札幌圏都市計画下水道の変更（北海道決定）

都市計画札幌石狩公共下水道「3. 下水管渠」中、定山溪水再生プラザ処理水放流渠を次のように変更する。

変 更 説 明 書

位置図(総括図縮小版)

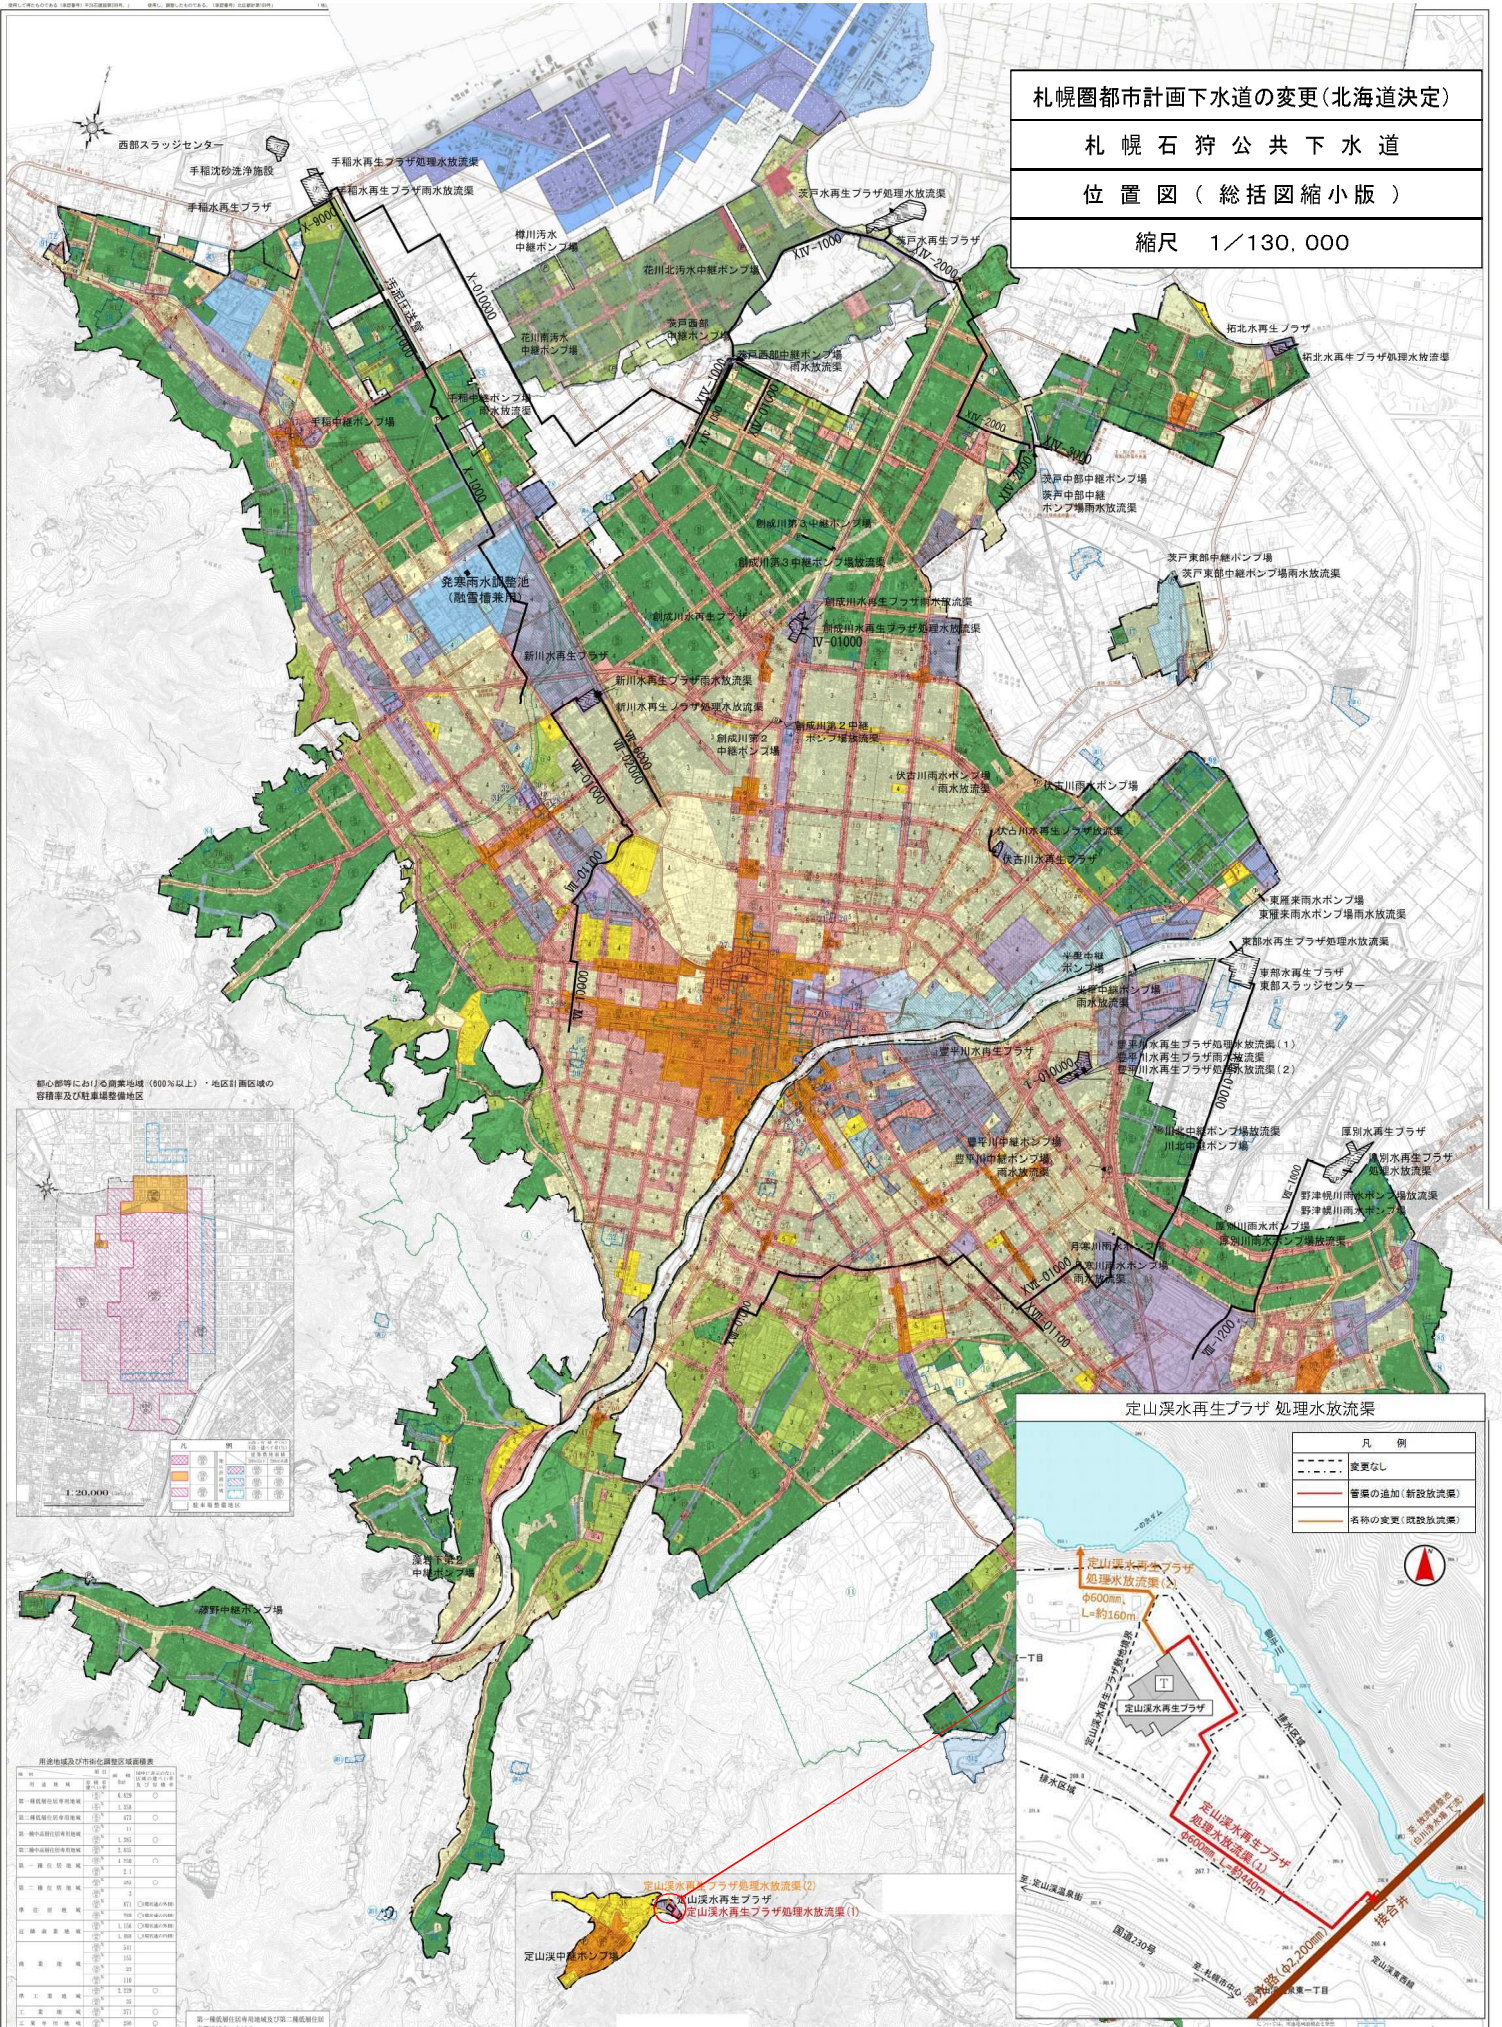
- 1) 札幌水道長期構想に基づく札幌市水道事業5年計画に伴い、定山溪水再生プラザにおける新設放流渠を追加し、既設放流渠の名称を変更する。

名 称	位 置		備 考	変更の内容
	起 点	終 点		
—	—	—	—	追加
定山溪水再生プラザ処理水放流渠（1）	札幌市南区定山溪温泉東 1 丁目	札幌市南区定山溪温泉東 1 丁目	φ 0.6m、L ≒ 440m 処理水放流渠	
定山溪水再生プラザ処理水放流渠	札幌市南区定山溪温泉東 1 丁目	札幌市南区定山溪温泉東 1 丁目	φ 0.6m、L ≒ 160m 処理水放流渠	名称の変更
定山溪水再生プラザ処理水放流渠（2）	〃	〃	〃
